OPPDRAG	Åsmundvatnet boligfelt - Uavhengig kvalitetssikring NVE	DOKUMENTKODE	10218912-RIG-NOT-001
EMNE	Uavhengig kvalitetssikring NVE	TILGJENGELIGHET	Åpen
OPPDRAGSGIVER	Åfjord kommune	OPPDRAGSLEDER	Ann Kristin Selmer
KONTAKTPERSON	Lars Helge Kolmannskog	SAKSBEHANDLER	Ann Kristin Selmer
KOPI	Sverre Fjellheim	ANSVARLIG ENHET	10234011 Geoteknikk Midt

Vedlegg 1: Verifikasjonsskjema for utført kvalitetssikring NVE

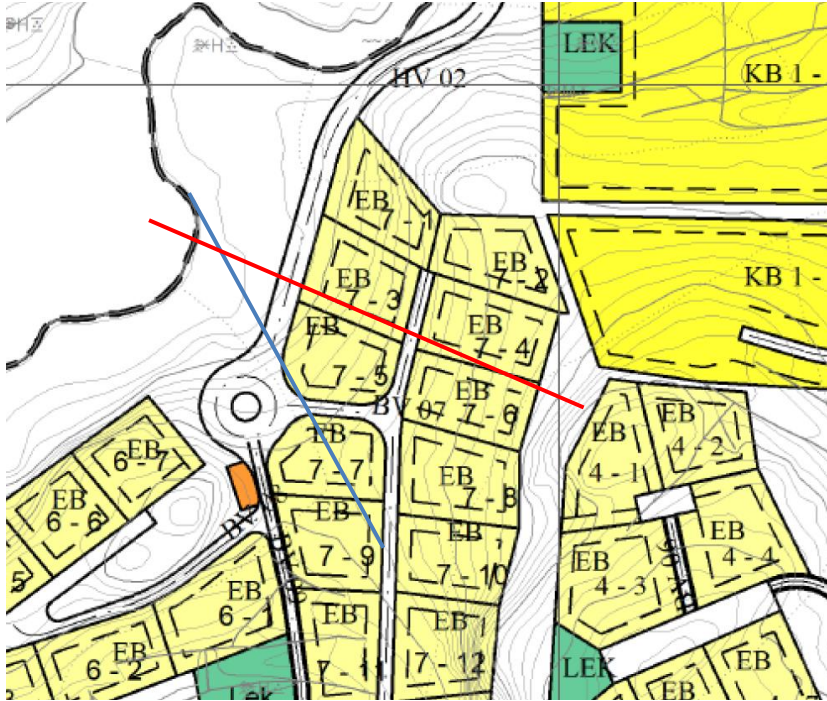
Det bes om at det gjøres rede for bakgrunnen av parametervalg.		
9	Tolking av udrenert skjærfasthet: Hvordan er det kommet fram til Cu-profil benyttet i beregningene? Er skjærprofilene justert i forhold til terreng? Mange forskjellige tolkede Cu-profil, hvorfor? Det etterlyses en redegjørelse for tolking og valg av Cu-profil for beregningene.	TS	Å
10	Plassering av beregningsprofil: Det knyttes usikkerhet til plassering av beregningsprofilen i snitt E-E, se figur under. Omtrentlig plassering av beregningssnitt E-E er vist med blå strek. Iht. tolking av lagdeling i snittet er det berg i dagen ganske langt ned mot vannkanten rett vest for område EB7-5. Videre er det i notatet beskrevet at på bakgrunn av bergets formasjon og løsmasser registrert på platået at det vurderes som skredsikkert. Er det registrert berg i dagen langs hele vannkanten ned mot Hubekken, dvs. vest for område EB7-1, EB7-3 og EB7-5, ved befaringslinje eller er det tolket ut i fra sonderinger? Dersom det ikke er påvist/registrert berg i dette området, vurderer MC at et profil som er plassert mer vinkelrett på terrenget, slik som f.eks. rød strek vist i figuren under, er mer kritisk og representativt for området. 	TS	Å
